## **Stellungnahme Hangquellmoor bei Weihe**

### **Ergänzendes Verfahren; aufgrund ergänzender Untersuchungen Mitwirkung von Naturschutzvereinigungen nach § 63 (2) Nr. 5 BNatSchG i.V.m. § 38 NNatSchG**

HOLGER MAYER, BUND e.V. Regionalverband Elbe-Heide

Im Auftrag des Landkreis Harburg hat Hamburg Wasser in 2023 eine Stellungnahme zu der Situation am Hangquellmoor bei Weihe veröffentlicht, die der BUND e.V. geprüft und die Ergebnisse hier dokumentiert hat.

Abb. 9. Karte Aussagegebiet aus der Stellungnahme von Hamburg Wasser

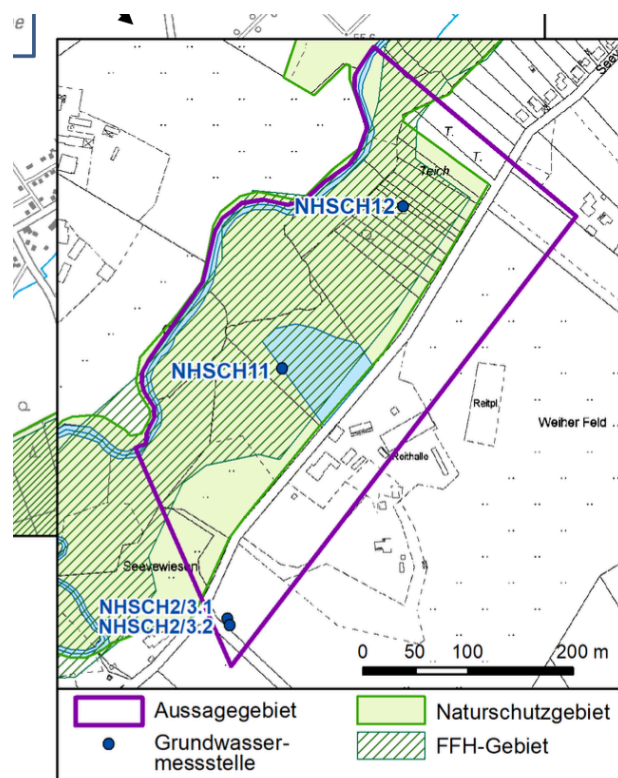
Auf Seite 5 der Stellungnahme Hamburg Wassers wird das Aussagegebiet festgelegt. Dieses umfasst das Hangquellmoor bei Weihe sowie einen knappen Streifen auf der dem Hangquellmoor an der Seevestrasse gegenüber gelegenen Bereich. Dieser Bereich wurde gewählt, weil einerseits das Hangquellmoor bei Weihe eine besondere hydrogeologische Struktur im Landkreis Harburg darstellt und andererseits auf der anderen Seite der Seevestrasse die Grundwassermessstelle NHSCH2/3 liegt.

**Abb. 10. Aussagegebiet inkl. vorliegenden Bohrpunkten**

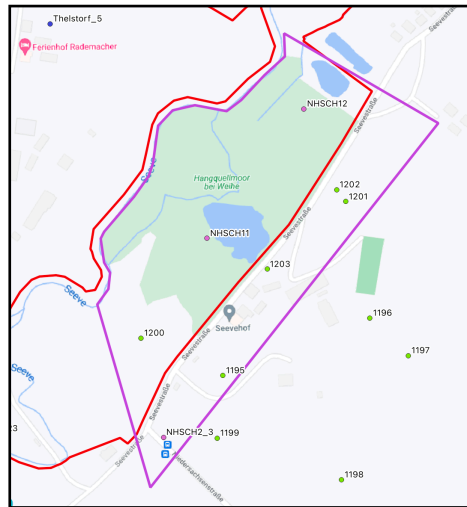
Von den von Hamburg Wasser in der Anlage aufgeführten 49 Bohrprofilen im Umfeld liegen nur 8 in dem Untersuchungsgebiet. Von diesen sind 5 nur flache Bodenproben mit maximal 2 Metern Tiefe. Zwei weitere (NHSCH11 und NHSCH12) sind ebenfalls nur bis maximal 2 Meter tief.

Es liegt also im gesamten Untersuchungsgebiet ein einziges Bohrprofil mit größerer Tiefe vor: NHSCH2/3.

**Abb. 11. Schematischer hydrogeologischer Profilschnitt durch das Hangquellmoor Weihe (Hamburg Wasser)**

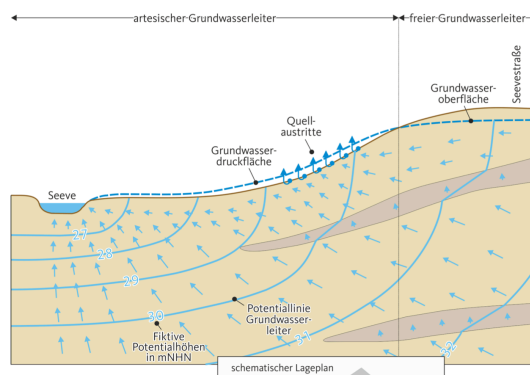
Mit den zuvor aufgeführten geringen Anzahl an relevanten Bohrprofilen kann die auf Seite 18 der Stellungnahme Hamburg Wassers Abbildung 9 im Hinblick auf Grundwasserhemmer nur als fehlerhaft angesehen werden.

Der dort dunkel eingezeichnete obere Hemmer liegt offensichtlich nicht vor. Auch liegen die Brunnen S1 und S2 in diesem Fall deutlich über dem dort eingezeichneten unteren Grundwasserhemmer.

Abb. 12. Schichtenmodell anhand der Bohrprofile NHSCH2/3 und S2

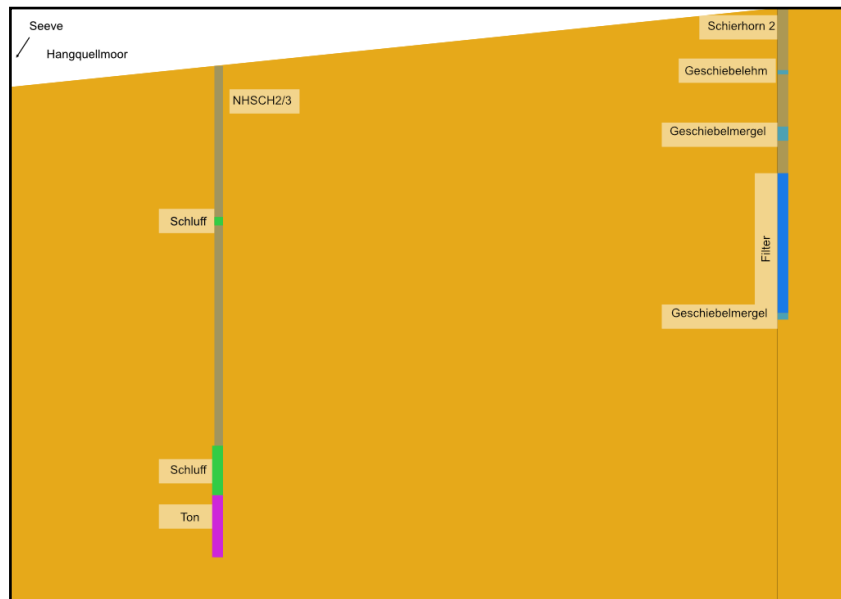
Dies sind alle qualifizierten Bohrprobenwerte für den Untersuchungsbereich und den Brunnen Schierhorn 2. Aus dieser lassen sich keine durchgehenden Sperrschichten wie zuvor von Hamburg Wasser dargestellt herauslesen.

**Abb. 13. Diskretisierung des Grundwassermodells Hamburg Wasser im Bereich des Hangquellmoors bei Weihe - im besten Fall 9 Zellen. Keine Abbildung der Gewässer**

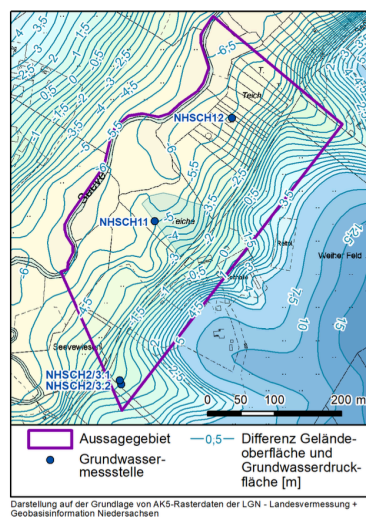
Dieses ist im Bezug auf das Hangquellmoor bei Weihe grundlegend fehlerbehaftet. Da hier bis vor kurzem angenommen wurde, dass der Zufluss durch Wasser aus schwebenden Grundwasserleitern stammte und nicht aus Wasser des Q1 ist dieses im Bereich des Hangquellmoors bei Weihe nicht korrekt modelliert (Wilde et al., 2006). Ebenfalls fehlen für eine korrekte Bewertung die Quellen und Bachläufe im Hangquellmoor.

Auch ist es für eine präzise Berechnung im Bereich des Hangquellmoors die horizontale Diskretisierung des Modells im Hinblick auf die vorliegenden Quellgebiete viel zu gering.

Insofern lassen sich keine korrekten und ausreichend detaillierten Berechnungen für Grundwassergleichen im Bereich des Hangquellmoors mit dem vorliegenden Modell berechnen. Die Darstellungen sind in der Stellungnahme Hamburg Wassers hier scheinbar genau.
